# H27-Br-1

## 柱状図(0.00m~35.00m)

1-145(分類c)①  
 審査資料作成の際に模様を見直したため。  
 1-146(分類b)②  
 報告書の記載漏れを修正したため。

## 柱状図(35.00m~70.00m)

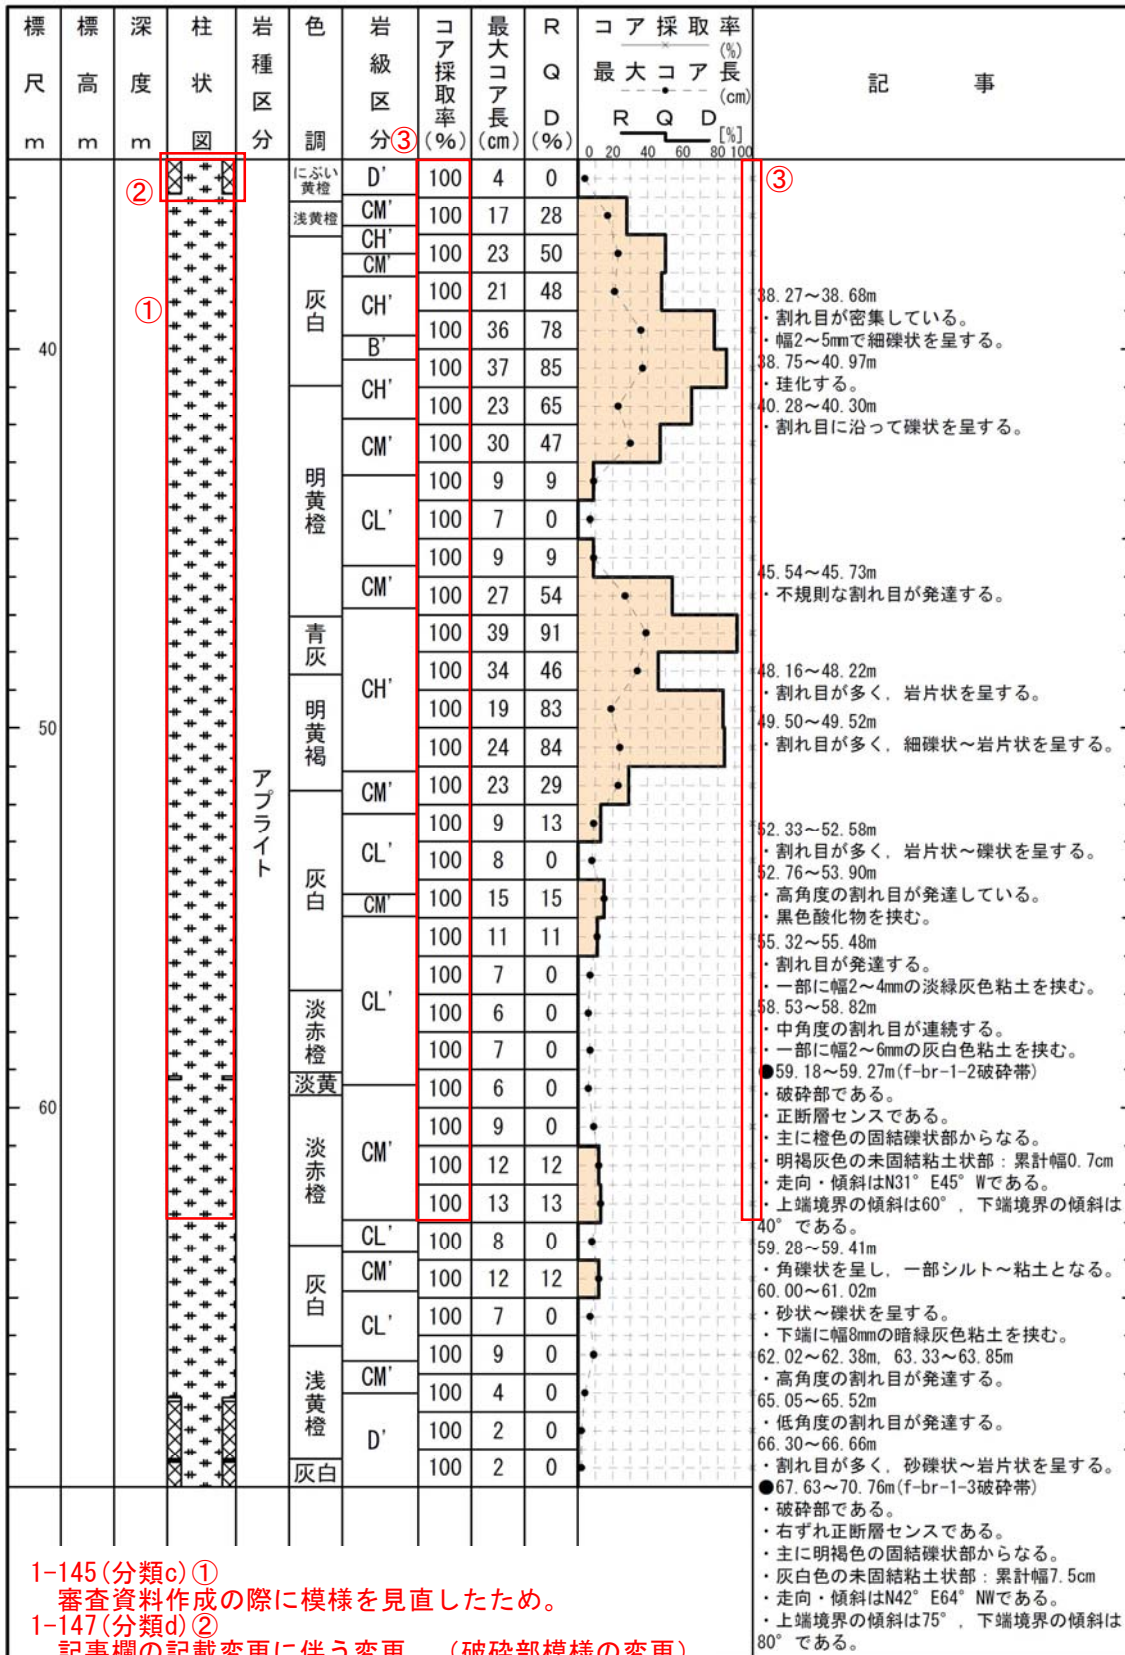
- 1-145(分類c)①  
審査資料作成の際に模様を見直したため。
- 1-147(分類d)②  
記事欄の記載変更に伴う変更。(破砕部模様の変更)
- 1-146(分類b)③  
報告書の記載漏れを修正したため。

## 柱状図(35.00m~70.00m)

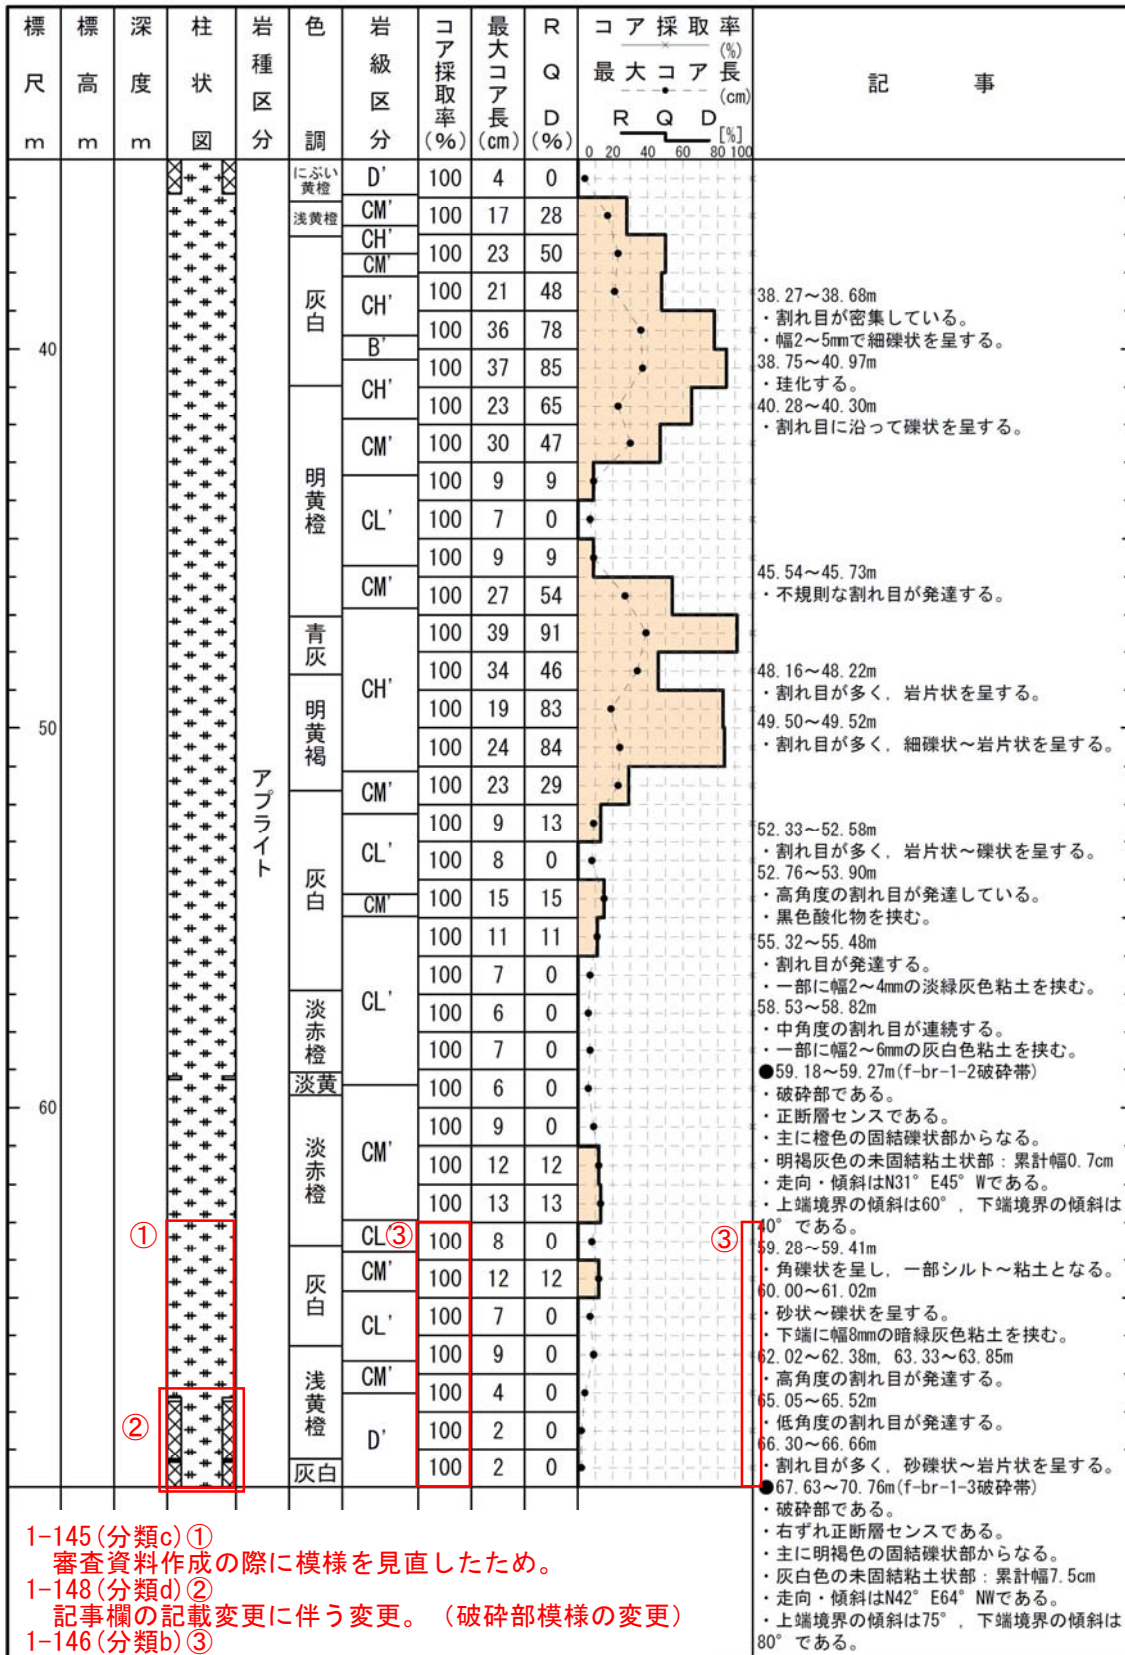
- 1-145(分類c)① 審査資料作成の際に模様を見直したため。
- 1-148(分類d)② 記事欄の記載変更に伴う変更。(破碎部模様の変更)
- 1-146(分類b)③ 報告書の記載漏れを修正したため。

## 柱状図(70.00m~105.00m)

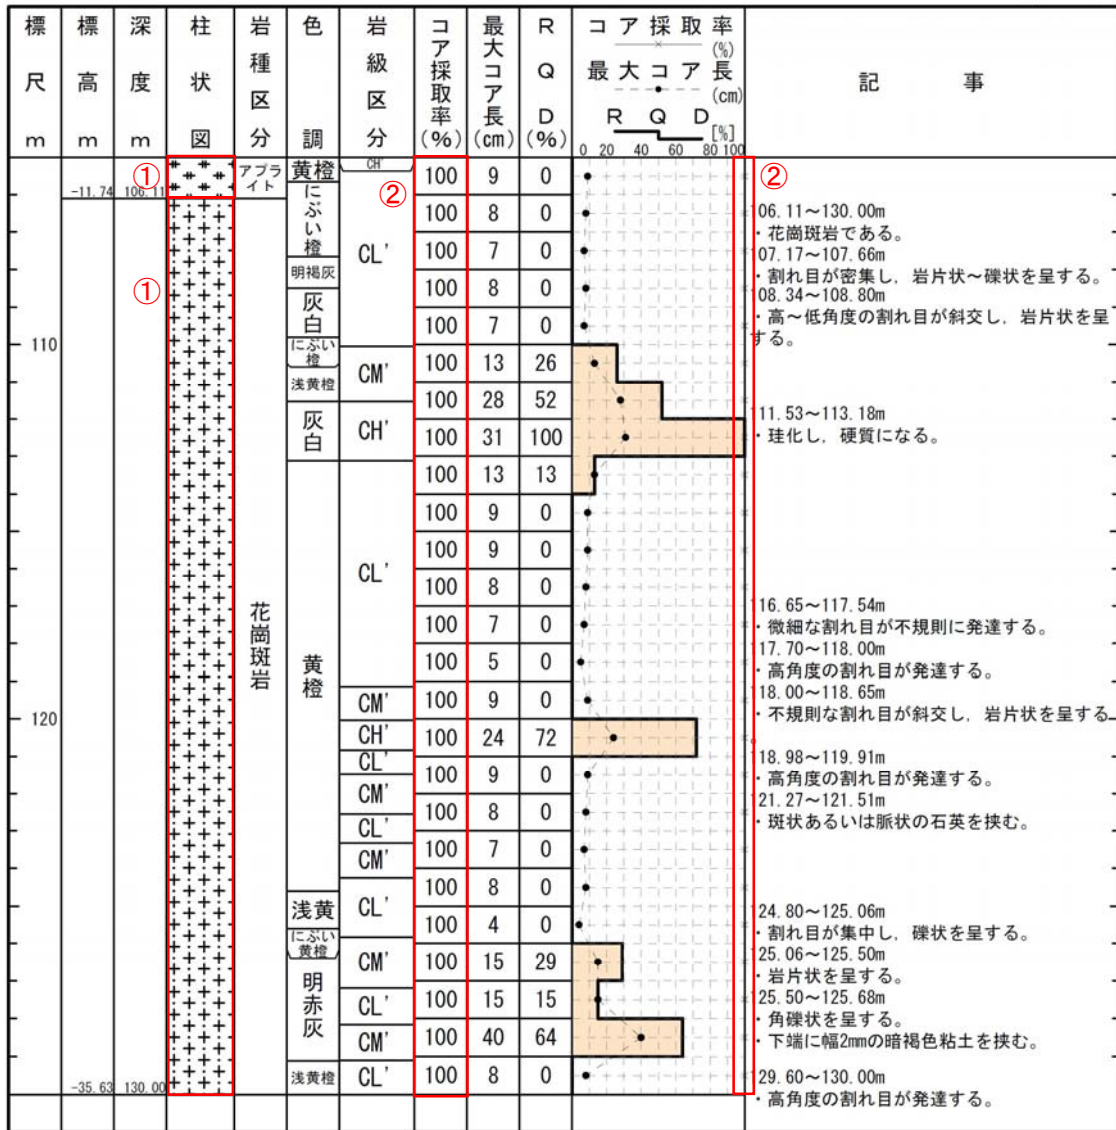
1-145(分類c)①  
 審査資料作成の際に模様を見直したため。  
 1-146(分類b)②  
 報告書の記載漏れを修正したため。

## 柱状図(30.00m~60.00m)

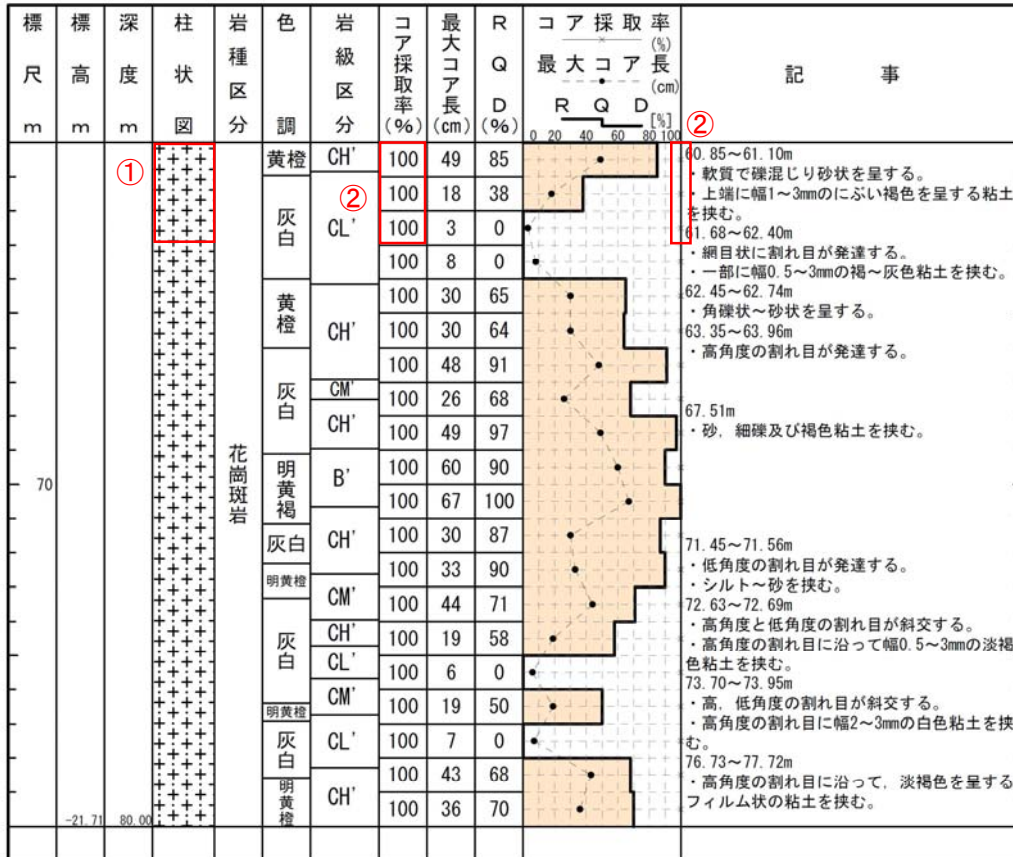
- 1-156(分類c)①  
 審査資料作成の際に模様を見直したため。  
 1-158(分類b)②  
 報告書の記載漏れを修正したため。

## 柱状図(60.00m~80.00m)

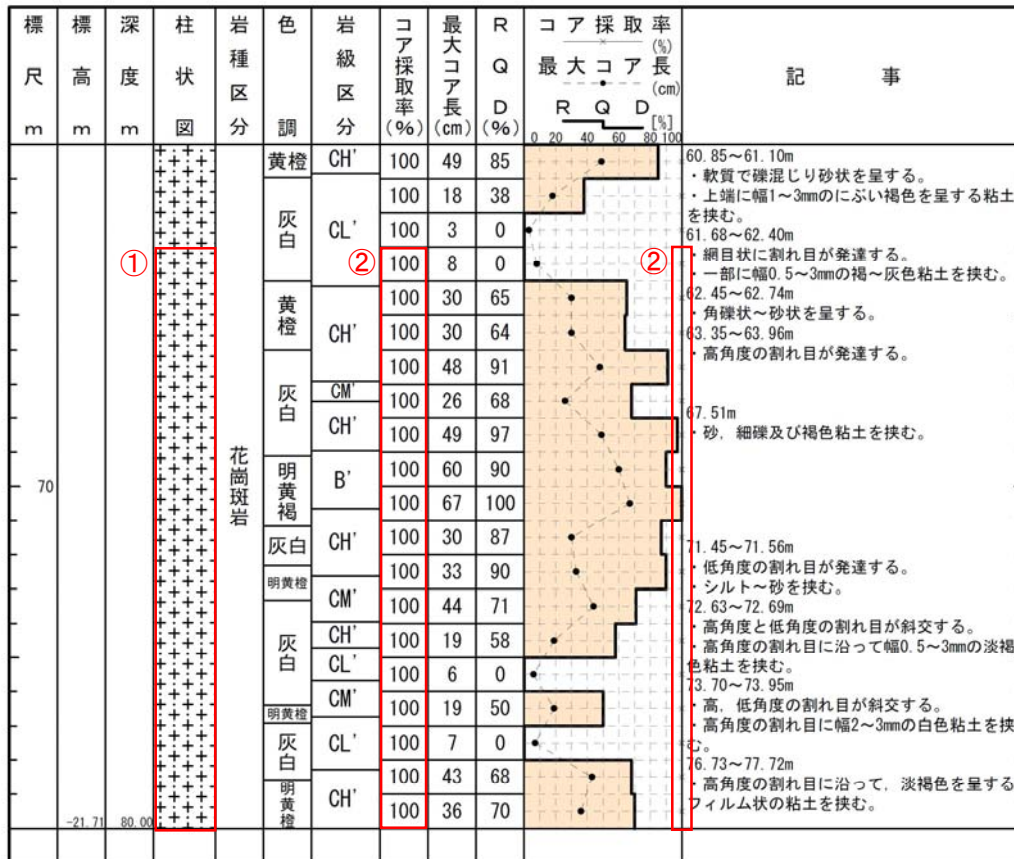
- 1-156(分類c)①  
 審査資料作成の際に模様を見直したため。  
 1-158(分類b)②  
 報告書の記載漏れを修正したため。

## 柱状図(0.00m~35.00m)

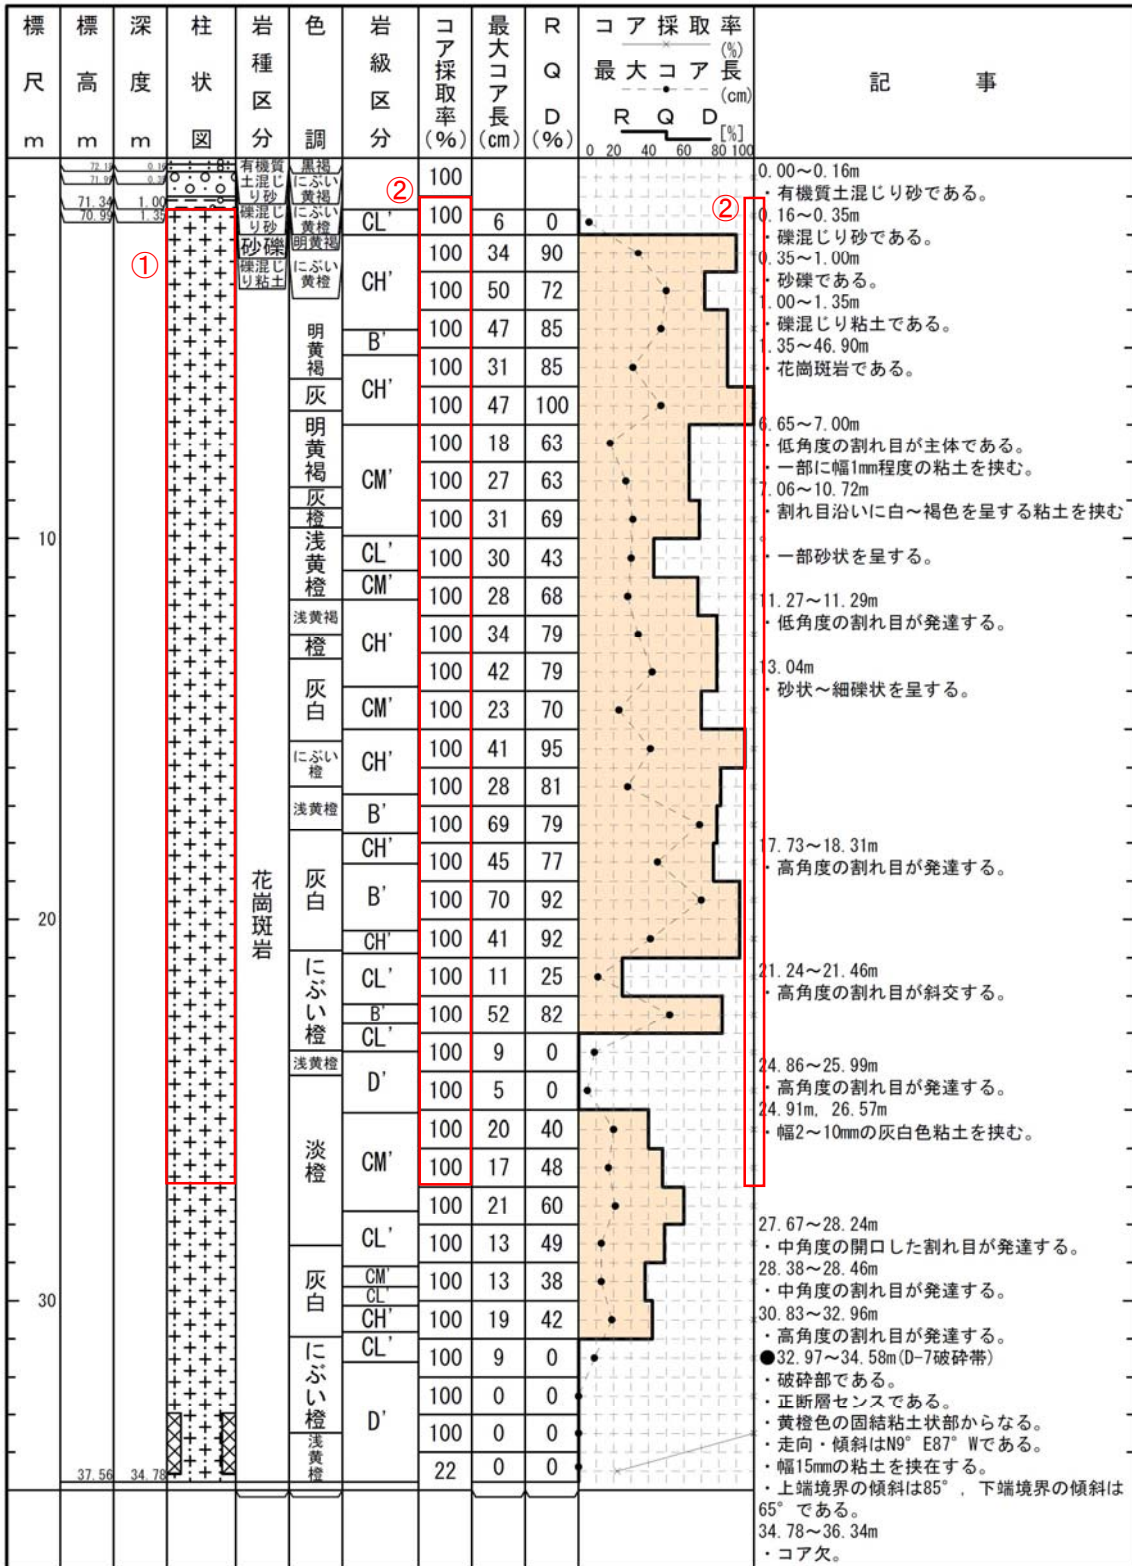
- 1-159(分類c)①  
審査資料作成の際に模様を見直したため。
- 1-160(分類b)②  
報告書の記載漏れを修正したため。

## 柱状図(0.00m~35.00m)

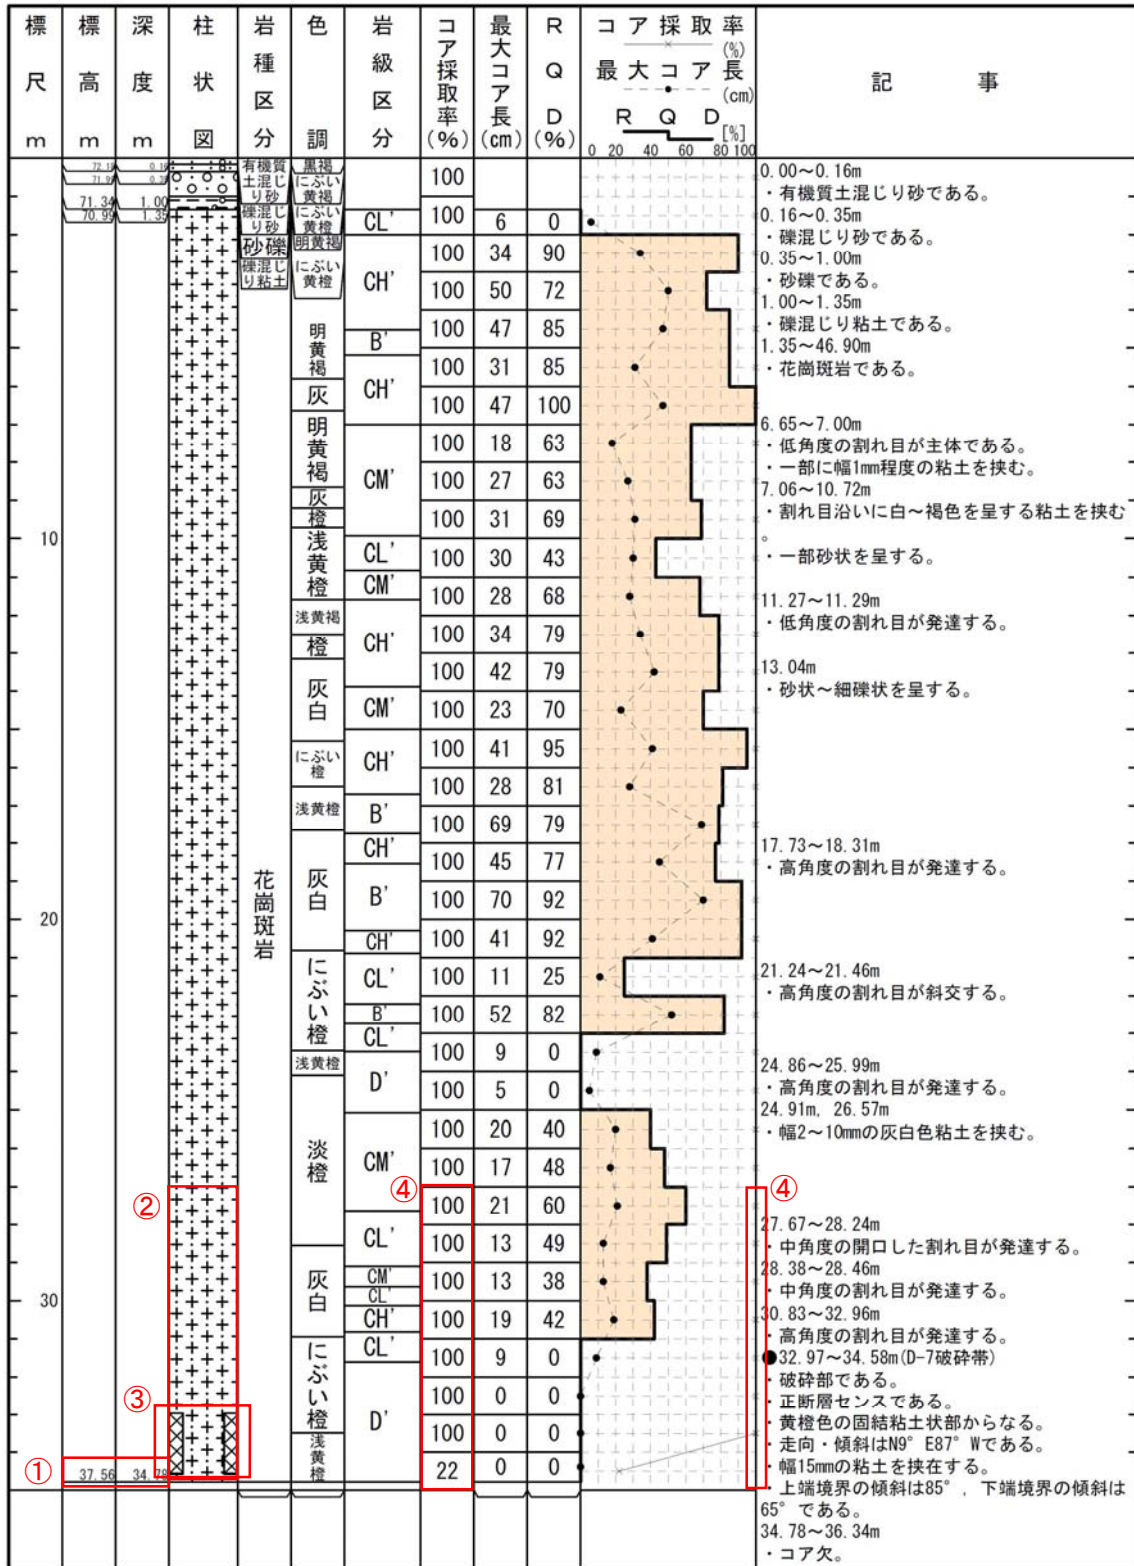
- 1-161, 1-162 (分類c) ①  
コア欠を反映させたため。
- 1-159 (分類c) ②  
審査資料作成の際に模様を見直したため。
- 1-163 (分類d) ③  
記事欄の記載変更に伴う変更。(破碎部模様の変更)
- 1-160 (分類b) ④  
報告書の記載漏れを修正したため。
